AMÉLIORATION DES INFRASTRUCTURES DE TRANSPORT TERRESTRE PRÈS DE L'AÉROPORT MONTRÉAL-TRUDEAU

Étude d'impact sur l'environnement
déposée au ministre de l'Environnement

COMPLÉMENT D'INFORMATION
MODIFICATIONS AU PROJET ET AUX IMPACTS

Août 2005

Figure 1 : Emprise ferroviaire

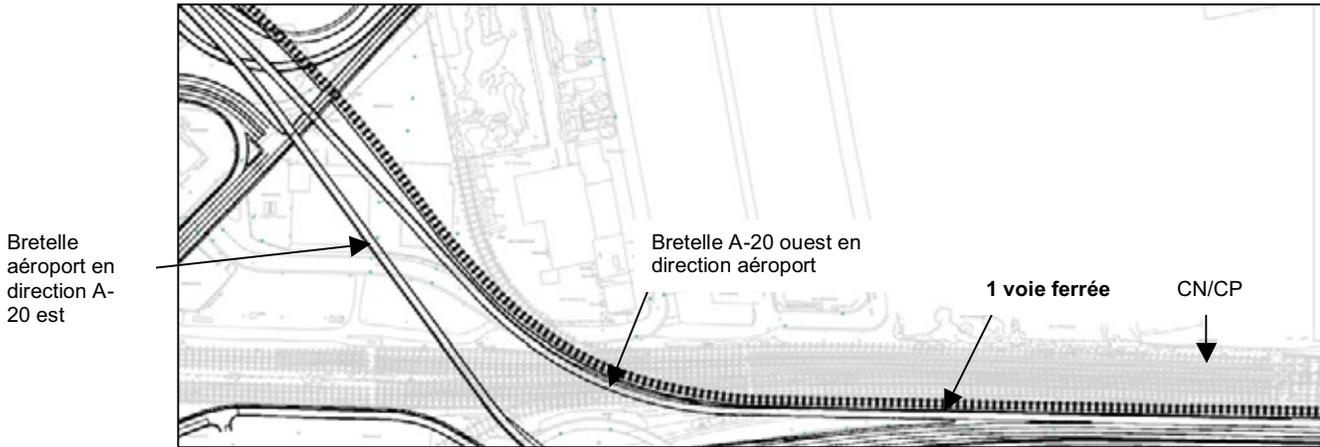
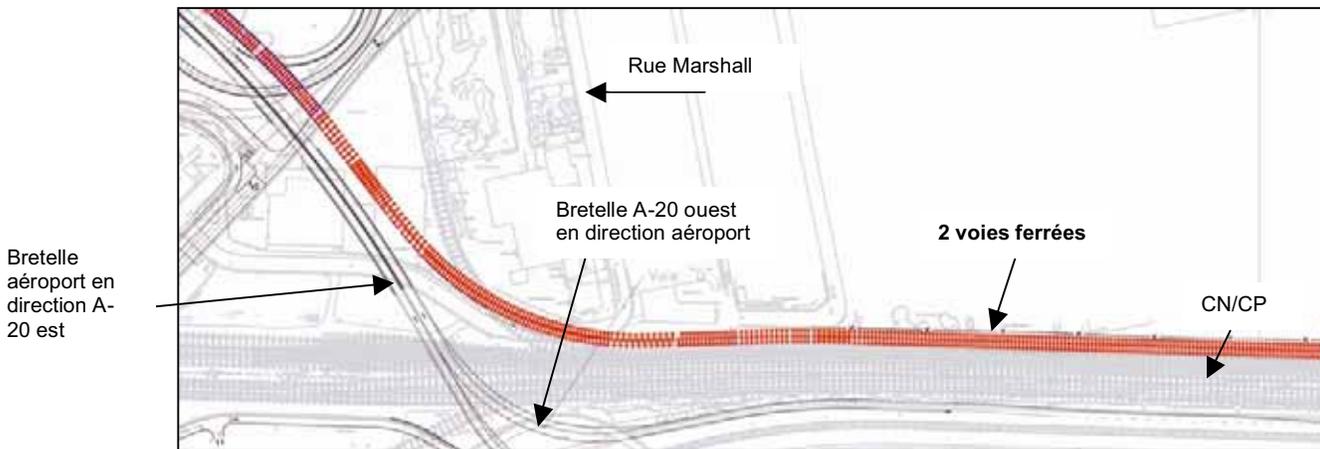
Suite aux résultats préliminaires des études de faisabilité réalisées par ADM et VIA Rail, l'emprise ferroviaire comprendra deux voies implantées au nord des voies ferrées existantes du CN/CP, contrairement au tracé initial prévu au sud de ces dernières et desservi par une seule voie. Ce nouveau tracé fait en sorte que le passage du lien ferroviaire en tunnel sous les voies ferrées existantes n'est plus requis.

En ce qui a trait au profil des voies, à partir de la limite est du territoire, à proximité de la rue Orly jusqu'à la rue Marshall, les deux nouvelles voies auront une élévation similaire de celles existantes sur un talus ferroviaire bas. Par ailleurs, les voies changeront d'alignement à partir de la rue Marshall et elles descendront à l'intérieur d'une tranchée en direction de la nouvelle gare qui sera érigée à proximité de l'aérogare.

- Seul le tracé au nord des voies ferrées existantes offre la possibilité d'ajouter des nouvelles voies afin d'assurer la fiabilité de la navette (horaire). Le tracé au sud ne permet pas de construire des voies additionnelles en raison de la proximité de l'autoroute 20 et aucune voie supplémentaire n'est envisageable entre les voies du CN et du CP;
- Ce tracé constitue le meilleur choix en ce qui a trait aux conflits potentiels entre les trains de passagers et les trains de marchandises compte tenu qu'ils se verront séparés;
- Ce tracé donne aussi la possibilité d'offrir le service de navette en 20 minutes;
- Ce tracé apparaît comme étant le moins coûteux.

Figure 2 : Bretelle A-20 ouest vers Aéroport

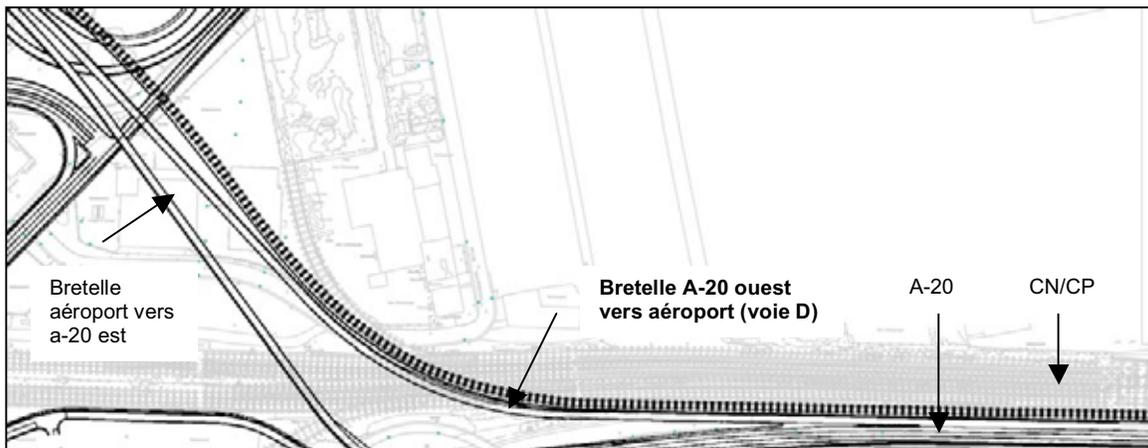
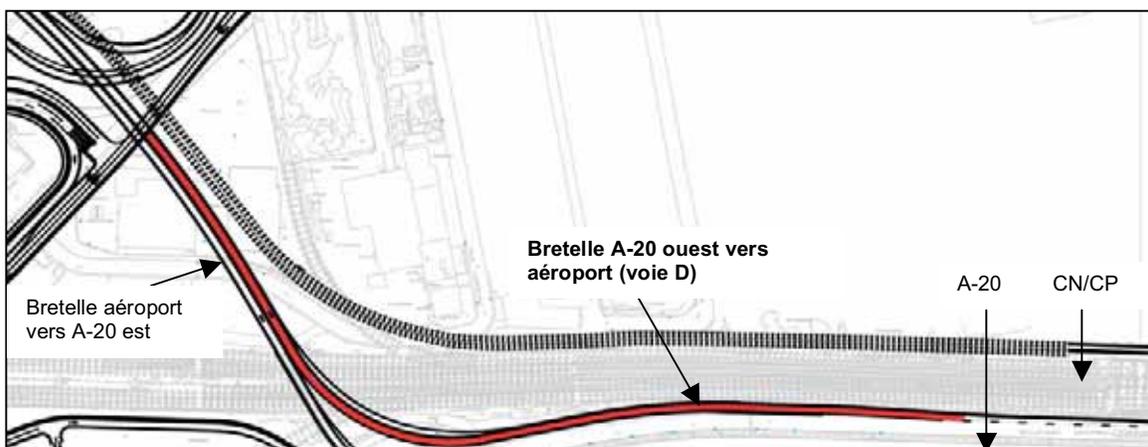
Puisque le réseau ferroviaire sera construit au nord des voies ferrées existantes du CN/CP et que la construction d'un tunnel n'est plus requise, il n'y a plus d'avantages à construire la nouvelle bretelle menant de l'A-20 en direction ouest vers l'aéroport (voie « D ») en dépression sous le réseau ferroviaire. L'infrastructure de la voie « D » sera donc construite en structure aérienne et sera légèrement déplacée vers le sud-ouest, soit à proximité de la bretelle menant de l'aéroport vers l'A-20 est (voie « C ») afin de minimiser les coûts de construction. Mentionnons que le profil de la voie « D » sera similaire à celui de la voie « C ». Un avantage connexe est de rationaliser les structures en accolant les voies « C » et « D » sur une portion de leur tracé.

Figure 3 : A-20 direction ouest

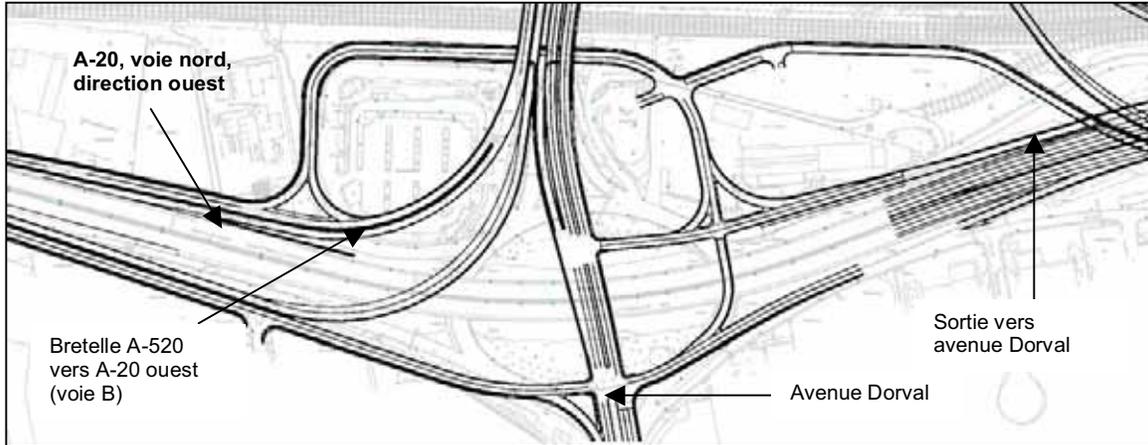
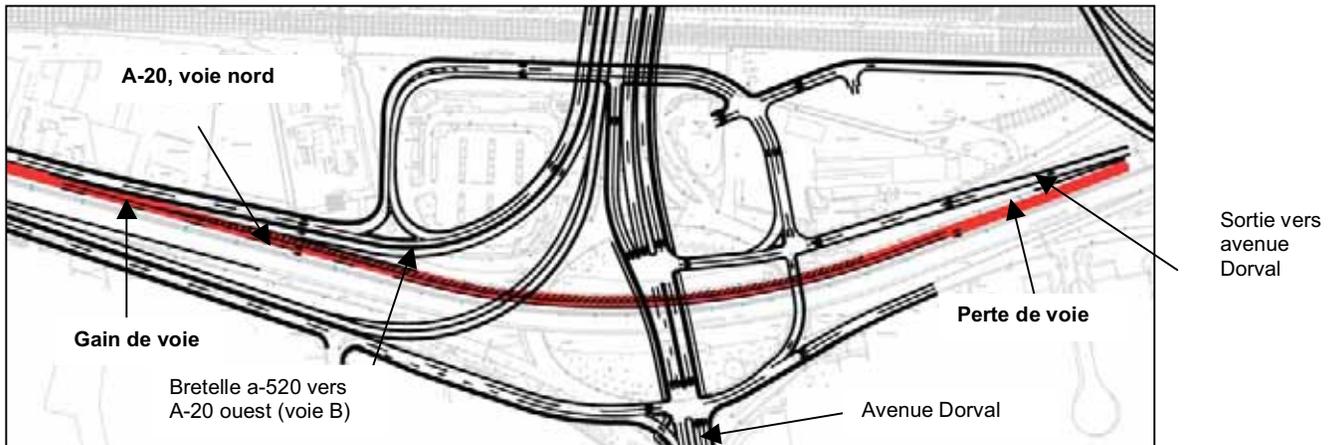
Une modification est nécessaire pour faciliter l'insertion sécuritaire des véhicules provenant de l'autoroute 520 ouest (voie « B ») sur l'autoroute 20. À cette fin, la voie de droite sur l'autoroute 20 en direction ouest (chaussée nord) est retranchée à partir de la sortie de l'autoroute 20 vers l'avenue Dorval (voie de service nord-est). En aval de cette sortie la voie de droite converge avec la voie centrale et l'autoroute comporte deux voies au lieu de trois à partir de ce point. À l'ouest de l'avenue Dorval, l'entrée provenant de l'autoroute 520 en direction ouest (voie B) vient donc se greffer aux deux voies pour créer une troisième voie en entrée dédiée. Bien que la motivation première à la modification au tracé initial soit une amélioration de la sécurité, ce changement offre aussi l'avantage d'éviter l'expropriation d'une bande de terrain des propriétés en bordure de la voie de desserte nord-ouest.

Figure 4 : Mouvement A-520 ouest vers A-20 et avenue Michel-Jasmin vers A-20 ouest

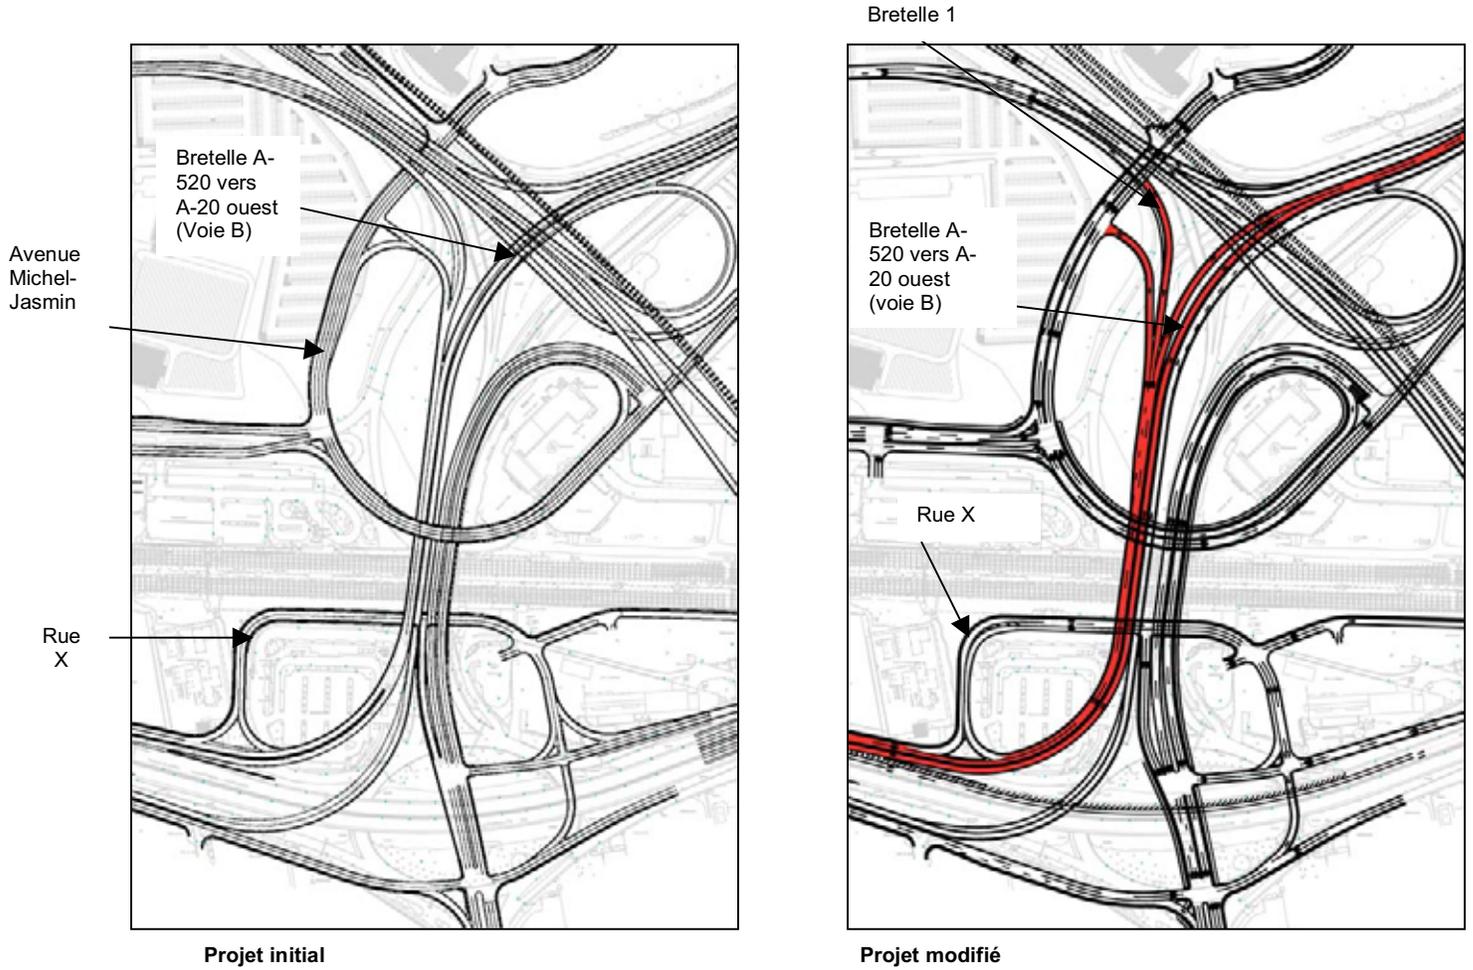
Le projet modifié prévoit la séparation physique des mouvements de l'A-520 ouest vers l'A-20 ouest (voie « B ») des mouvements locaux provenant de l'aéroport (bretelle 1) et de l'avenue Michel-Jasmin. Cette modification vise à améliorer le fonctionnement du projet initial dans lequel se retrouvaient successivement une convergence rapide et une zone d'entrecroisement ce qui pouvait poser des problèmes de sécurité. Ces deux éléments sont éliminés dans le projet modifié, ce qui permet les déplacements sécuritaires pour les véhicules en provenance de l'aéroport via la bretelle 1, en provenance de l'avenue Michel-Jasmin, de même que ceux en provenance de l'autoroute 520.

Les véhicules en direction de l'autoroute A-20 ouest et qui utilisaient la bretelle 1 en provenance de l'aéroport et ceux qui empruntaient le lien depuis Michel-Jasmin, voient leur itinéraire légèrement modifié. Alors que dans le projet initial ces véhicules pouvaient accéder directement à la voie B et ensuite à l'autoroute 20 ouest, dans le projet modifié ils devront utiliser la voie de desserte nord-ouest pour accéder à l'autoroute 20. La distance de parcours est inchangée. Au total, le nombre de véhicules touchés par des modifications d'itinéraires est, à l'horizon 2016, d'environ 175 véh./h lors de l'heure de pointe du matin et de 265 véh./h lors de l'heure de pointe du soir.

Figure 6 : Nouvelle rue locale (« X ») et ajout d'une voie

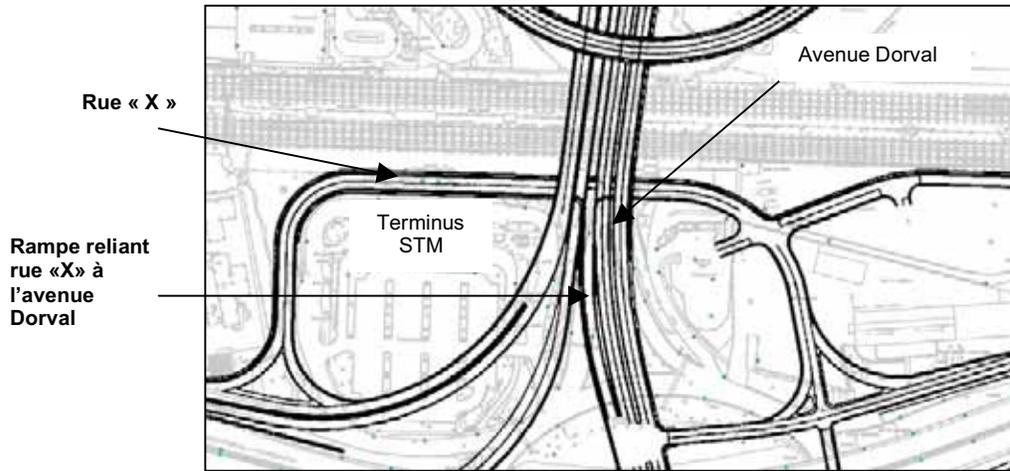
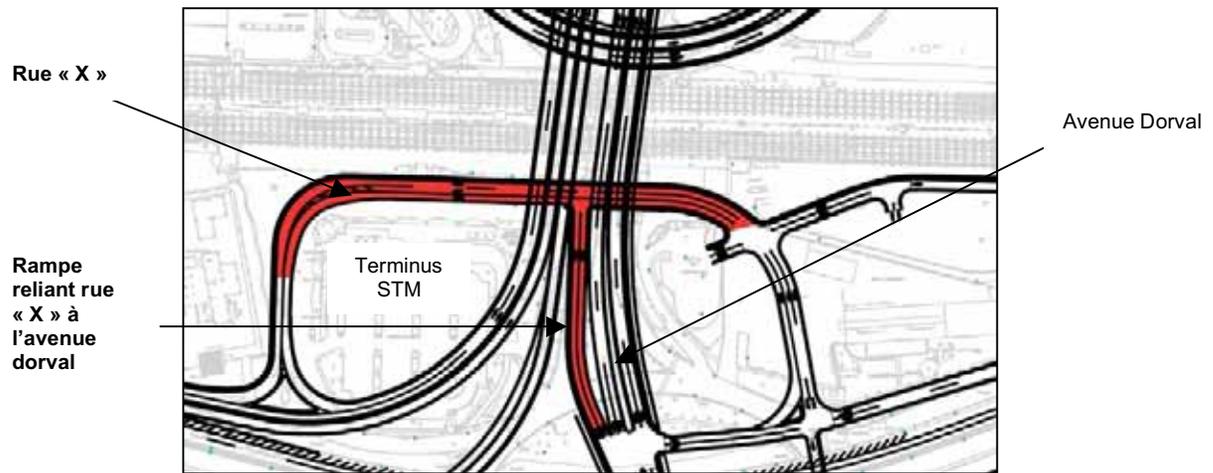
Le nouveau tracé de la rue « X » prévoit une voie supplémentaire en direction ouest afin de sécuriser les mouvements de virage à gauche pour accéder au terminus et au stationnement incitatif (se référer à la figure 6). De plus, ces mouvements de virage s'effectueront sans obstruer la progression des véhicules continuant tout droit vers la voie de desserte nord-ouest.

L'ajout d'une deuxième voie sur cette rampe vise deux objectifs. Premièrement, l'augmentation de la largeur effective facilitera les manœuvres de virage à droite à partir de la rue « X » pour les autobus en provenance du terminus de la STM et se dirigeant vers le sud. Deuxièmement, la capacité de l'intersection située au bout de cette rampe, soit l'intersection avenue Dorval/ voie de desserte nord-est, sera augmentée avec la présence d'une voie supplémentaire, ce qui permettra de bien répondre à la demande véhiculaire à l'horizon 2016.

Figure 7 : Avenue Cardinal et intersection Cardinal/Michel-Jasmin

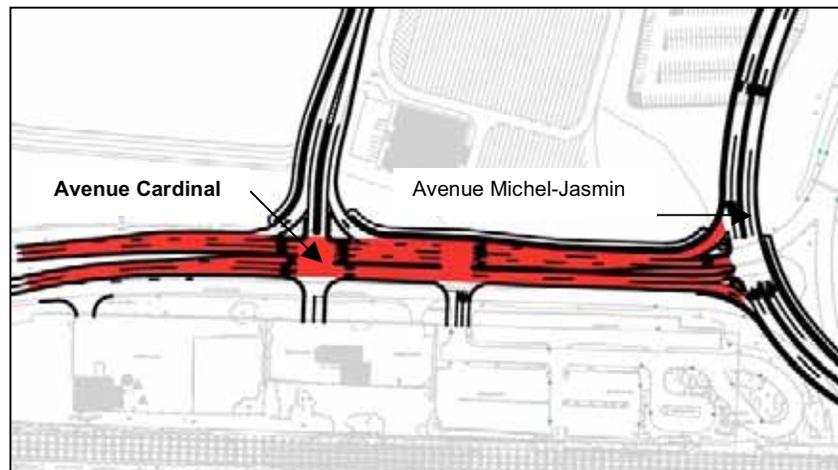
Dans le projet modifié, l'axe de la chaussée sud de l'avenue Cardinal (direction est) est ramené vers la chaussée nord. Cette modification au tracé maximise l'espace des terrains en bordure sud de l'avenue Cardinal. Le gain d'espace permettra notamment de rendre du terrain disponible pour d'autres usages. Également, ce tracé offre plusieurs alternatives d'aménagement pour l'amélioration de l'entrée de ville.

L'intersection de l'avenue Cardinal et de l'avenue Michel-Jasmin a été légèrement modifiée dans le projet modifié. En effet, dans le projet initial il existait une discontinuité en direction sud, où les deux voies de circulation faisaient face à une seule voie en aval du carrefour. La modification rétablit la continuité (deux voies en aval). De plus, un îlot de virage à droite a été ajouté à l'approche nord de l'intersection, afin de bien servir la grande demande véhiculaire pour ce mouvement.
